VALKON JA SEN LÄHIALUEIDEN
 YLEISKAAVA, LOVIISA

KAAVALUONNOKSEN VASTINEET

YHTEENVETO JA VASTINEET KAAVALUONNOSTEN LAUSUNNOISTA JA MIELIPITEISTÄ

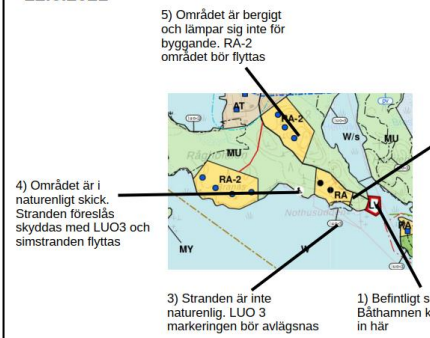
Nro	Sisältö	Vastine	Bemötande
	djur och miljö i närliggande områden och inverkar negativt på de inplanerade skyddbara naturtyperna som är inritade i planutkastet. Kemikaliehamnen bör slopas. Planutkast nr. 2 1) Fastighet 434-404-3-16 Nothusudden har servitut och rätt till båthamn och brygga på 434-404-3-226 FANTSNÄS GÅRDS fastighet enligt följande : Båtplats: Servitut nr. 000-2008-K1357, Arkiveringsref. 9:27 Brygga: Servitut nr. 000-2008-K1367, Arkiveringsref. 9:27 Båthamn vid östra ändan av Nothusudden, Fantsnäs (se bild) kan inte planeras på befintligt servitut, enligt förslaget i planutkast nr. 2. Serviturrätten är exklusiv till servitut innehavarens fördel. Se bilaga 2 punkt 1). 2) Förslaget RA område bör följa tomtgränserna gällande fastighet 434-404-3-16 Nothusudden östra gränslinje. I planutkastet är de befintliga byggnaderna markerade med svarta prickar, vilka enligt teckenförklaringen ger för handen att: "Byggrätten baserar sig på tidigare generalplaner". Området har tidigare varit oplanerat och saknar således tidigare generalplan. Byggrätten på tomten bör följa det bestämmelser om byggrätt o.s.v. som RA betäckningen enligt den nya planen tillåter för nya byggplatser. Se bilaga 2 punkt 2). 3) Luo3 område vid stranden av fastighet 34-404-3-16 Nothusudden ifrågasätts, eftersom stranden inte är naturlig eller i naturenligt skick och det längs den obebyggda strandlinjen förekommer strandlinje i naturenligt skick, som inte skyddas med Luo3-markering. Luo3 märkningen bör avlägsnas från 34-404-3-16 Nothusudden och planeras in vid naturliga stränder i naturenligt skick. Se bilaga 2 punkt 3). 4) Den inplanerade simstranden väster om Nothusudden, Fantsnäs påverkar negativt den påtänkta skyddbara naturtyperna inom Luo4-området. Den föreslagna simstranden är vidare inplanerad på strandlinje i naturenligt skick. Området för den inplanerade simstranden föreslås skyddas med exempelvis Luo3 markering. Planmarkering för simstrand bör slopas.	merkintä.

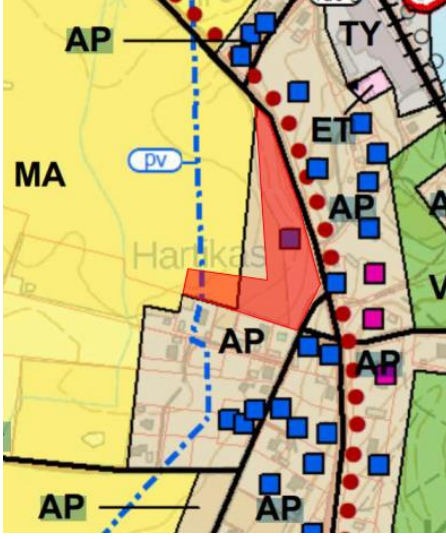
Nro	Sisältö	Vastine	Bemötande
	merkintää? Kaavamuutoksen tarkoituksena on sallia kaavan mukainen toiminta, esimerkiksi t/kem-tason kemikaaliterminaali. Toteutuessaan kemikaaliterminaali vaikuttaa kuoliniskulle koko Valkon kehitykselle ja tulevaisuudelle, koska konsultointi/suojavyöhykkeelle ei tule uusia palveluita, kauppaa, asiamiespostia, koulua, eskaria, tuotantolaitoksia, mitään. Valtaosa Valkon kylästä on mainitun vyöhykkeen sisällä. Se että Loviisan kaupunki vakuuttaa että "Seveso-merkintä ei rajoita vyöhykkeen maankäyttöä" kuulostaa osatotuudelle, virheellisen tiedon levittämiseksi ja suorastaan kaupunkilaisille valehtelulle koska asiasta päättävä taho ei ole Loviisan kaupunki. Käytännössä Seveso-konsultointivyöhyke kuitenkin tarkoittaa kemikaalilaitoksen ympärillä olevaa aluetta, minkä sisällä ei kannattaisi olla mitään millä on mitään väliä, siltä varalta että onnettomuus kuitenkin tapahtuu. Kemikaaliterminaalihankkeen veturina oleva Alfaterminal on kasvoton firma ilman historiaa, mistä ei ole ollut saatavilla juuri mitään tietoja. Se, ja taustoilla häääävän Osmo Havuahan julkisuudessa viime aikoina olleet afäärit eivät herätä luottamusta hankkeen turvallisuutta kohtaan, tai firman vastuullisuuteen jos jotain kuitenkin menee pieleen. Onnettomuusriski: Itse laitos käsittelee "kovia" myrkkynyä. Terminaalia palvelisi huonokuntoinen junarata ja sen rekkaliikenne kulkisi kaupungin halki. Valko on Loviisan satamakaupunginosa, pieni luonnonkaunis kalastajakylä missä meri ja metsä ovat joka puolella lähellä. Kehitetään satamaa ja Valkoa, mutta ilman t/kem merkintää ja ilman asukkaiden häätämistä. Kemikaaliterminaalihankkeen vuoksi koko Valkon vetovoima kärsii, ja alueella jo olevan omaisuuden arvo alenee. Meidän lapsiperhe muutti aikanaan Valkoon kyläkoulun ja luonnon läheisyyden takia. Ei oltaisi muutettu jos koulua ei olisi ollut, tai jos kylä olisi sijainnut kemikaaliterminaalin konsultointivyöhykkeellä. Kaiken kaikkiaan t/kem kaavoituksen ja kemikaaliterminaalin negatiivinen vaikutus koko Valkon alueelle vaikuttaa ihan suhteettomalle verrattuna

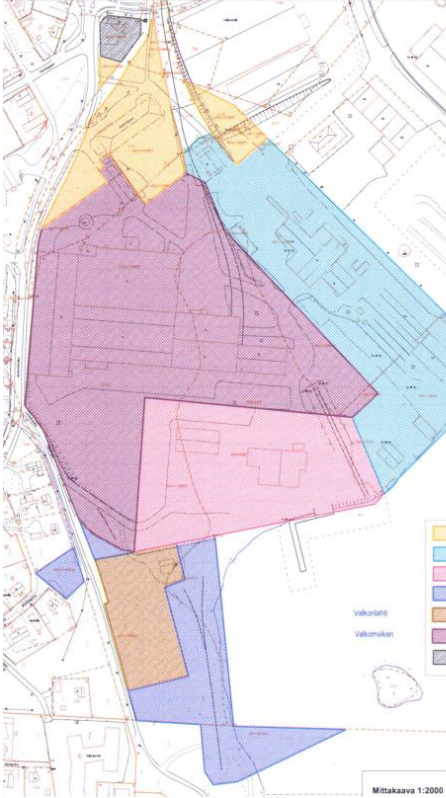
Nro	Sisältö	Vastine	Bemötande
	vahvistaa/hyväksyä. Satamaa saa ja pitää kehittää. Sen voisi alkaa siten, että laitetaan ensin kaikki väylät, meriväylät, rautatiet ja maantiet ja kadut kuntoon, myös kevyenliikenteenväylät. Näihin kuuluu myös rannikkorata Turku-Helsinki-Porvoo-Loviisa-Kotka-Hamina-Vaalimaa-Lappeenranta jne. Tutkitaan uudestaan mahdollista matkustajaliikennettä yhteistyössä kaikkien Suomenlahden rannikkokaupunkien ja -kuntien kanssa. Tarkoitan myös Eestiä ja Venäjää, alkaen yhteistyö heidän kanssaan.		
62	Kumpikaan esitetyistä osayleiskaava ehdotuksista ei ole Loviisan ja Loviisan kehittämiseksi hyväksyttävä pohja. Kaavavalmistelussa ei voida tehdä tällaisia kehitysloikkia ja suunnitella kaupungille täysin uutta kehityssuuntaa Mini-Sköldvikinä. Luonnosten suurin epäkohta yhteisen asuin ympäristömme terveyden ja turvallisuuden sekä terveen kehityksen kannalta nousee kumpaankin luonnosvaihtoehtoon sisältyvästä kemianterminaalialueesta (T-kem). Tällaisen toiminnan mahdollistamiseen kaavoituksella Loviisassa ei pidä lähteä. Kaavoittamisen johtajatuksena on tänä päivänä kemianterminaalitoimintojen keskittäminen jo toimiviin yksiköihin, joissa on riittävä turvallisuusosaaminen ja jatkokuljetusinfra. Uusia T-kem-alueita ei voida luoda ykskaks asukkaat yllättäen. Maakuntakaava ei esim. sisällä T-kem-varausta Valkoon. Lisäksi satamalle on osayleiskaavaluonnoksissa varattu runsaasti lisäalueita merkinnöillä TY, TY-1, LS ja LS-1. Näitä ei voi hyväksyä pohjavesiä ja asutusalueita vaarantavina. Eestinkolmio on suojeltu asemakaavoituksella. Lisäksi luonnosvaihtoehdoissa 1 on sijoitettu kokonaan uusi TY-alue, rikkomaan yhtenäistä maa- ja metsätalousaluetta. Tämä ei ole hyväksyttävää. Alue säilytetään alkuperäisessä koossa ja tarkoituksessa. Molemmissa luonnosvaihtoehdoissa on Tavistholmeniin sijoitettu joko iso matkailualue tai vielä isompi AP-alue. Tavistholmen on kuitenkin Loviisan merellinen helmi, hiljainen, kaunis ja	Kaavaehdotuksesta poistetaan kemikaaliterминаalia koskeva merkintä ja siihen liittynyt konsultointivöhykkeen (sev) merkintä. Kaavaehdotuksessa säilytetään Valkon kolmion alue osittain asuinalueena (AP-alueena) ja osittain suojaviheralueena (EV-LS-alueena) ja laajennetaan hiukan satamaa radan länsipuolelle. Uusi TY-alue mahdollistaa Valkon satamaan tukeutuvan logistiikkatoimintojen alueen kehittämisen pohjavesialueen ulkopuolelle. Kaavaehdotuksessa osa Tavistholmeniin osoitetaan retkeilyaluetta ja matkailupalveluiden aluetta.	Ur planförslaget avlägsnas beteckningen för kemikalie-terminal samt tillhörande beteckning för konsuleringszon (sev). I planförslaget bevaras delvis Valkom triangelområde som bostadsområde (AP-område) och delvis som skyddsgrönområde (EV-LS-område) och utvidgas något på västra sidan om banan. Det nya TY-området möjliggör utveckling av området för logistikverksamhet beroende av Valkom hamn utanför grundvattenområdet. I planförslaget är en del av Tavistholmen anvisad som friluftsområde och område för turistservice.
